# Veloroute 06

ADFC Hannover

14. April 2021

# Die Querung der Berliner Allee zwischen Gutenberghof und Kestnerstraße sollte geradlinig gestaltet werden

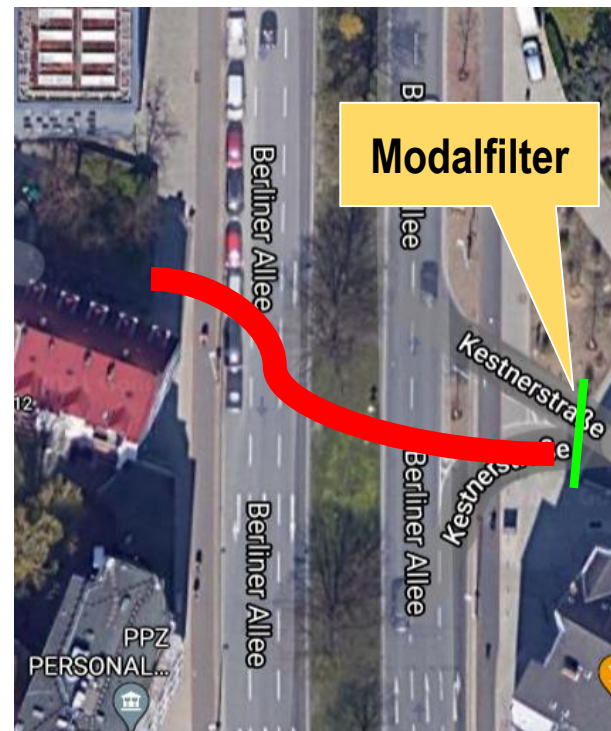
- Kreuzung des Kfz-Verkehrs in Kestnerstraße bei hoher Nutzung durch Radschnellweg und drei Velorouten
- Geplante Querung der Berliner Allee mit “Zickzack”-Führung

- Abtrennung der Kestnerstraße von der Berliner Allee durch Modalfilter
- Gerade Querung der Berliner Allee und Modalfilter zur Abtrennung der Kestnerstraße

- Die Verwaltungsvorlage sieht rechtwinklige Führungen bei der Querung der Berliner Allee in die Kestnerstraße vor.

# Die Querung der Marienstraße zwischen Kestnerstraße/ Am Südbahnhof sollte verbreitert und besser geschaltet werden

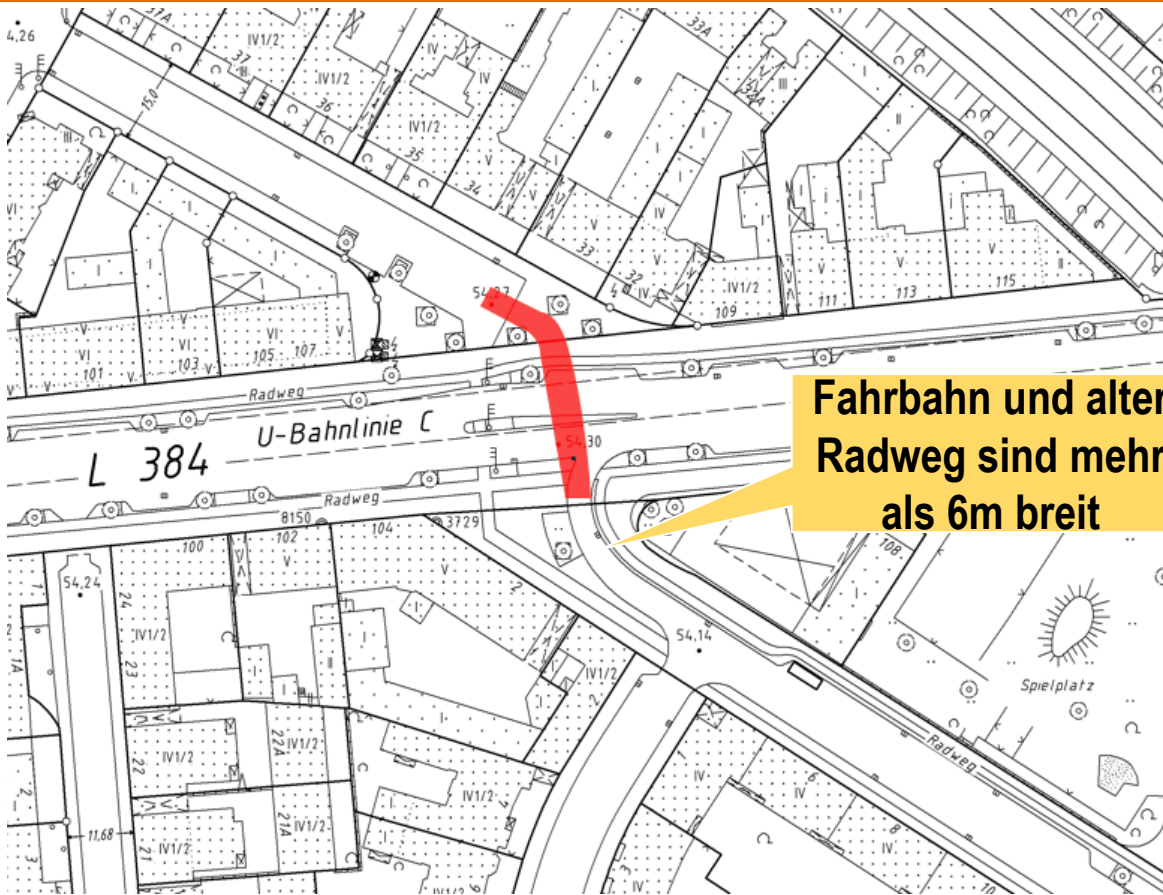
- Überquerung nur 2,00m breit für Zweirichtungsverkehr
- „Bettelampel“ zur Querung
- Nutzerkonflikt mit Außengastronomie

- Verbreiterung der Markierung des Fahrradweges auf mind. 3 Meter
- Gerade Führung in Am Südbahnhof ohne „Zickzack“
  - Die Einfahrt „Am Südbahnhof“ ist über 6m breit und sollte daher für die Aufnahme der VR ausreichend sein
- Verbesserung der Ampelschaltung

- Die Vorlage sieht noch die Führung durch die Außengastronomie vor

# Die Überquerung der Auffahrt zum Messeschnellweg (West) und der Stadtbahnlinie sollte neu gestaltet werden

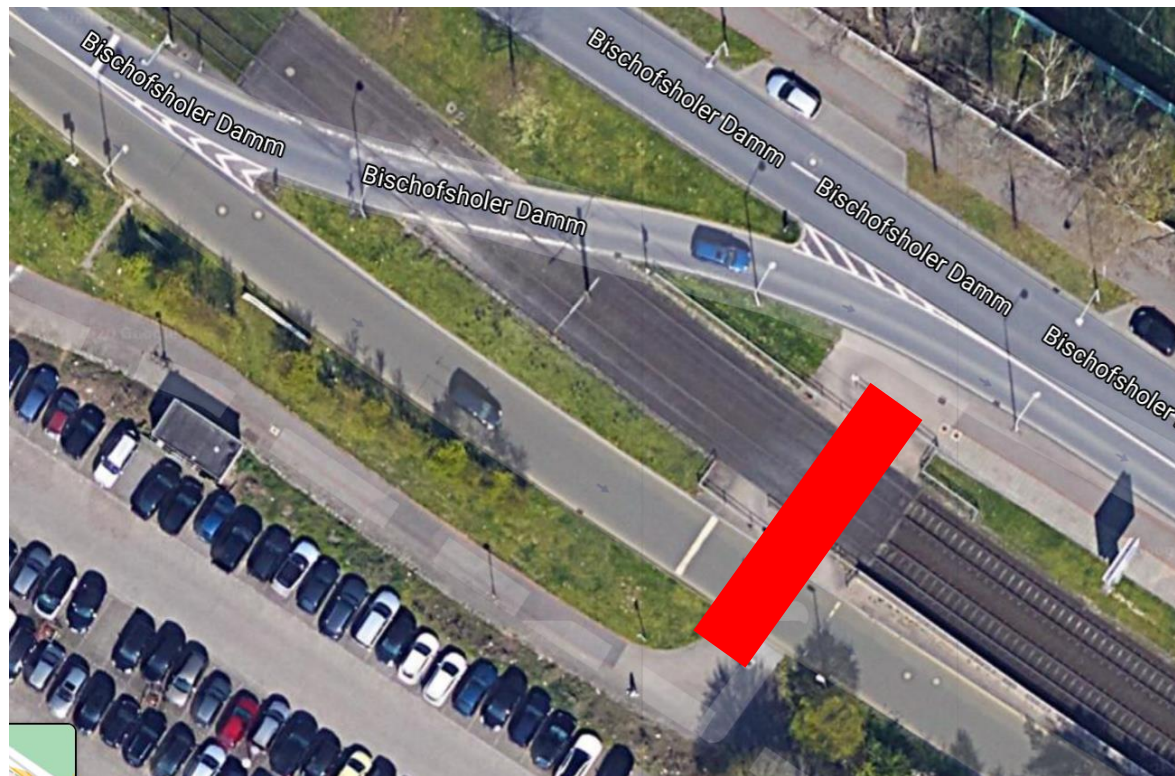
- Überquerung der Zufahrt zum Schnellweg mit „Bettelampel“
- „Schikane-Gitter“ zur Querung der Stadtbahnlinie
  - Nicht passierbar für Lastenräder und Fahrradanhänger

- Ampelschaltung über Zubringer und Gleisanlage
- Abschaffung der Schikane-Gitter, mindestens Begegnungsverkehr und ausreichend Raum für Fahrradanhänger und Lastenräder

- Vorlage schlägt schräge Querung Gleise vor

# Die Anbindung an den Julius-Trip-Ring muss verbessert und wintertauglich gestaltet werden

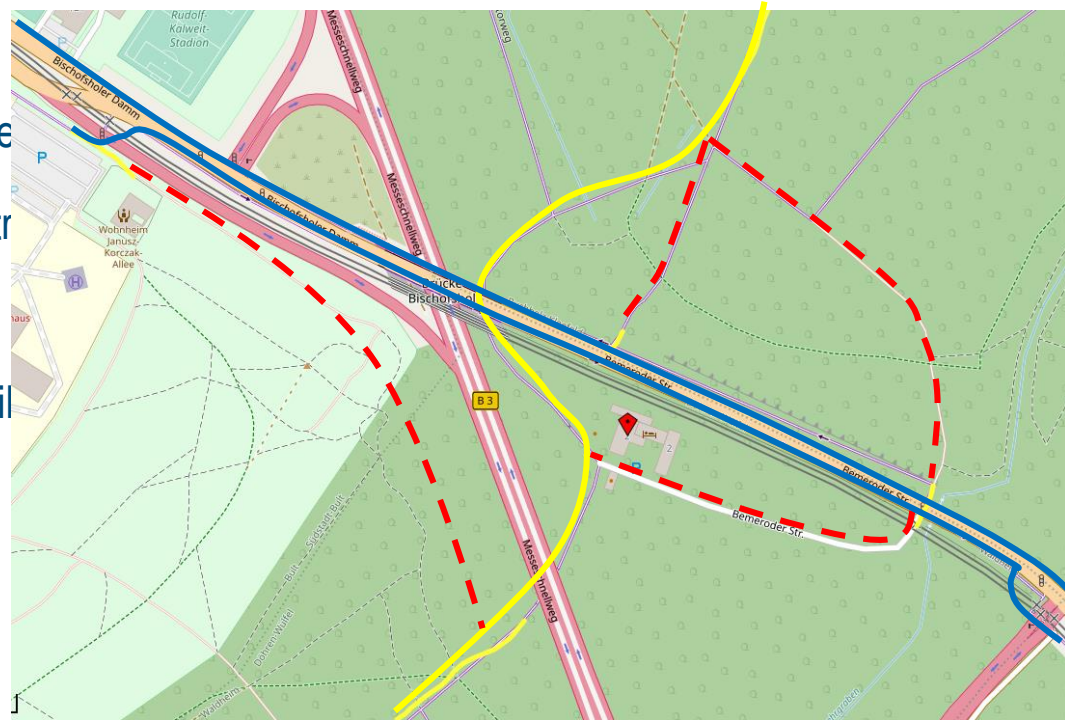
- Kein Anbindung stadtauswärts
- Nicht tauglich für Winterdienst bei hoher Nutzung durch Schüler\*innen
  - Unbefestigt nördl. der Bemeroder Str
  - Kopfsteinpflaster zum Hotel

- Zusätzliche Wegführung von der Klinik An der Bult
- Wintertaugliche Befestigung aller Zuführungen

- Nicht in der Vorlage berücksichtigt

# Die Überquerung der Auffahrt zum Messeschnellweg (Ost) und der Stadtbahnlinie sollte neu gestaltet werden

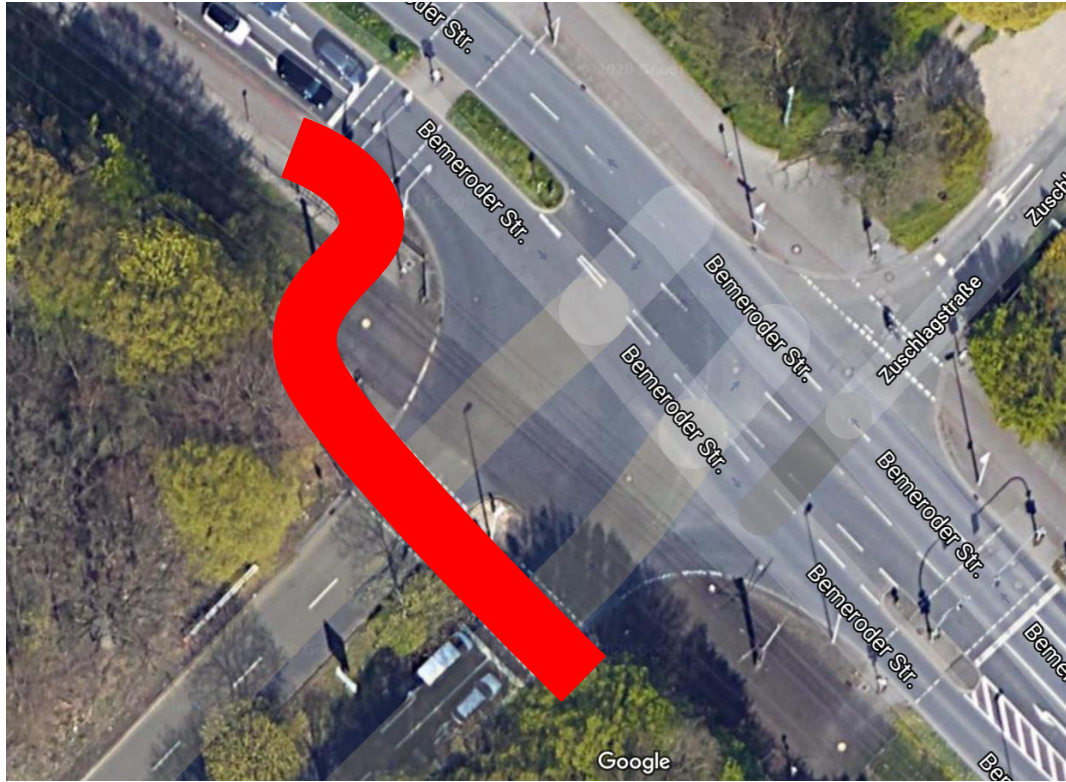
- Überquerung der Zufahrt zum Schnellweg und der Gleise mit zwei Inseln und drei Ampeln
- „Schikane-Gitter“ zur Querung der Stadtbahnlinie
  - Schwer passierbar für Lastenräder und Fahrradanhänger

- Führung der Veloroute ohne scharfe Kurven (s. nächste Folie)
- Entfernung der Bordsteinkanten und Gossen
- Versetzung der LSA und Verbesserung der Schaltung

- Vorlage sieht schräge Querung der Gleise vor

# Von der Bemeroder Straße bis Kronsberg werden noch drei Alternativen diskutiert

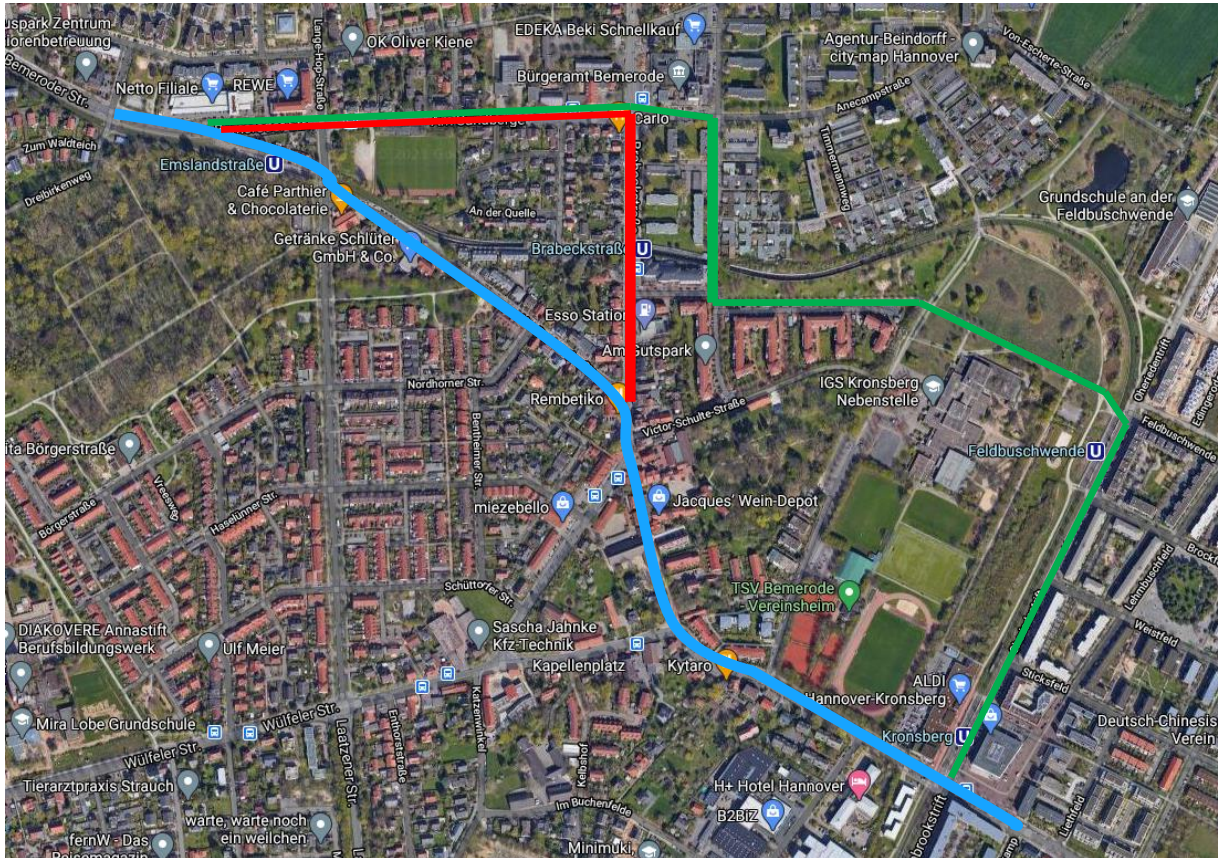
Problem: Über den Verlauf der Veloroute in Bemerode besteht noch keine Einigkeit

- Alternative 1: Wülferoder Straße – Brabeckstraße – Alte Bemeroder Straße (Verwaltungsvorlage, vom ADFC präferiert)
- Alternative 2: Wülferoder Straße – Brabeckstraße – Am Sandberge (Antrag 15-0516/2021 im Stadtbezirksrat KiBeWü)
- Alternative 3: Oheriedentrift – Am Gutspark – Berkemannstraße – Am Sandberge (ein ursprünglicher Vorschlag)

- Alternative 1 der Verwaltungsvorlage vom ADFC bevorzugt
- Alternativen 2 und 3 sind wichtige Radverbindungen innerhalb des Stadtbezirks
  - Siehe folgende Folien

- Alternativen nicht in der Vorlage berücksichtigt

# Die Alternative 2 bietet gute Radwege in der Brabeckstr., aber bei deutlichem Umweg und unklarem Zeitplan für Am Sandberge

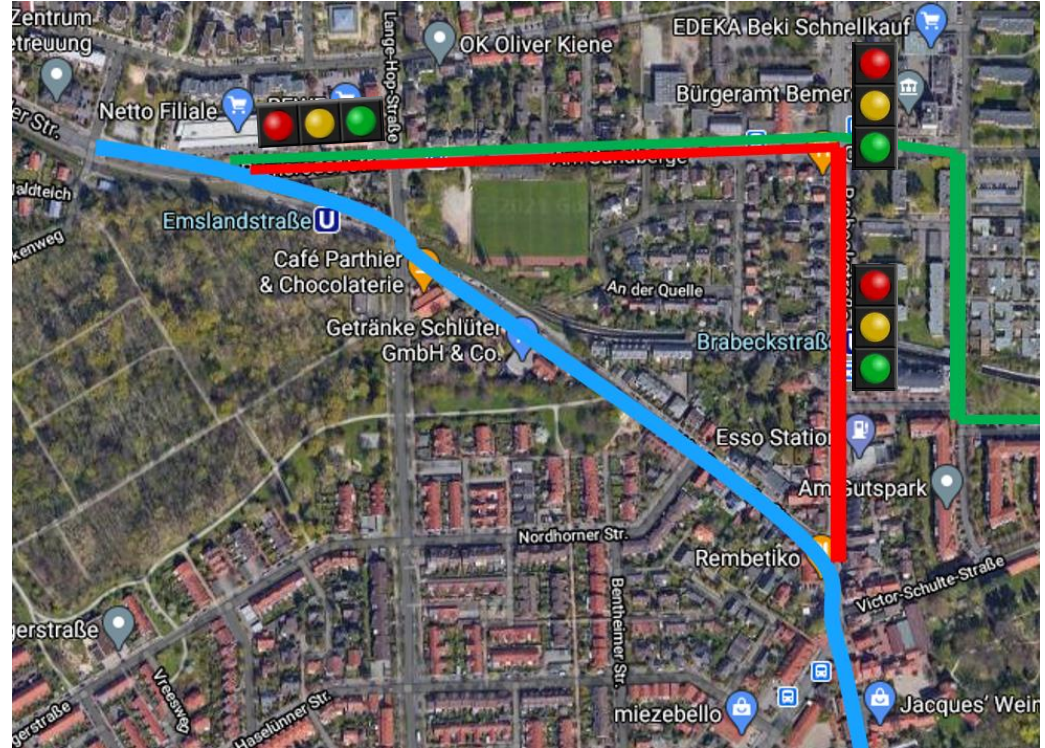
- Umweg mit mehreren Ampeln
- Links abbiegen in Am Sandberge
- Umbauplanung für Am Sandberge unklar

- Als lokaler Radweg wichtig
- Lücke zwischen Hinter dem Dorfe und Tankstelle schließen
- Für Planung der Veloroute 06 verwerfen

# Die Alternative 3 bietet eine schöne Verbindung zwischen Kronsberg-Nord und Alt-Bemerode, aber Umweg für die VR06

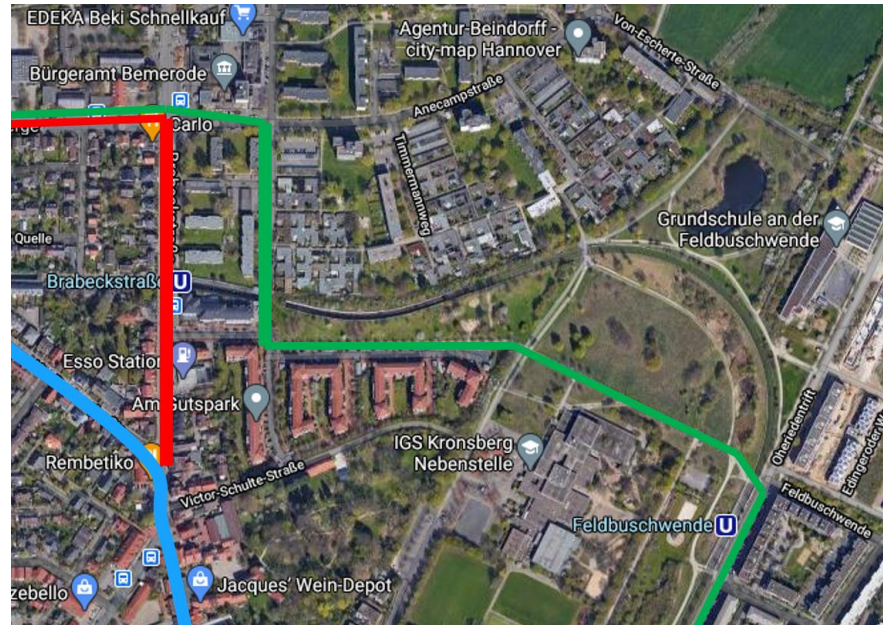
- Umweg für Kronsberg-Mitte, -Süd und Wülferode
- Umbauplanung für Am Sandberge unklar
- „Drängelgitter“ bei Querung der Bahn
  - Nicht passierbar für Lastenräder und Fahrradanhänger
- Nutzerkonflikt durch beidseitiges Parken in der Berkemannstraße

- Als lokaler Radweg zur Verbindung zwischen Kronsberg-Nord und Alt-Bemerode wichtig
- Querungen der Bahnlinie ohne Gitter
- Berkemannstraße in Fahrradstraße umwandeln
- Radweg in Anecampstraße vorsehen
- Für Planung der Veloroute 06 verwerfen

# Die Alte Bemeroder Straße kann gut als Fahrradstraße ausgebaut werden

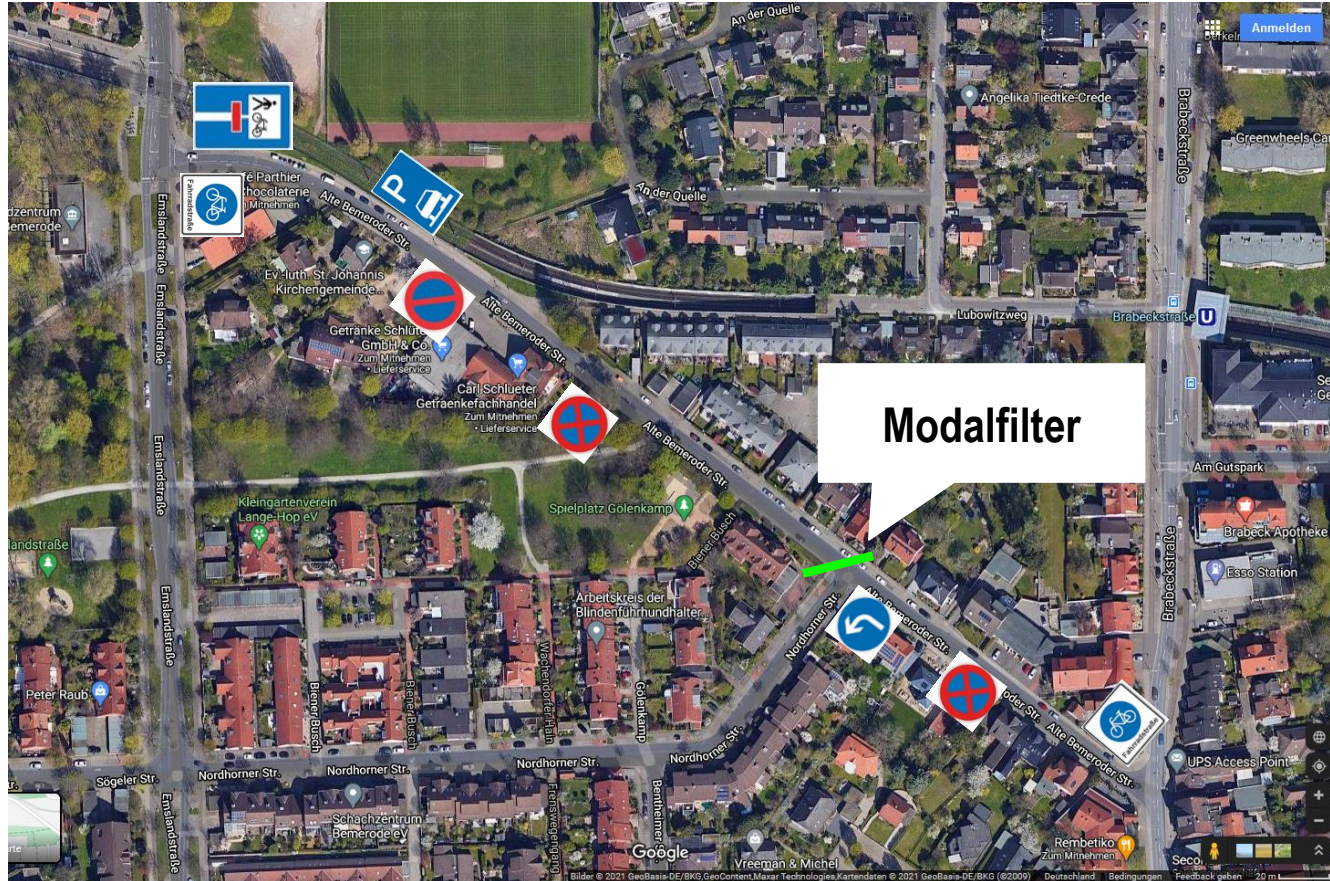
- Wohnstraße mit Gewerbe, Parknutzung und als beliebter „Schleichweg“

- Modalfilter am Knotenpunkt zur Nordhornstraße
- Sackgasse für Kfz ab Emslandstraße bis Nordhornstraße
  - KiTa besser mit Fahrrad und weiterhin problemlos mit Kfz erreichbar
  - Getränkemarkt weiterhin problemlos erreichbar
  - Entlastung der Alten Bemeroder Straße vom Schleichverkehr
- Parken nur einseitig in Parkbuchten
  - Halten zum Be- und Entladen für Getränkehändler weiterhin problemlos möglich
- Führung der Buslinie 330 durch Emslandstraße

- Weitergehend als Verwaltungsvorlage
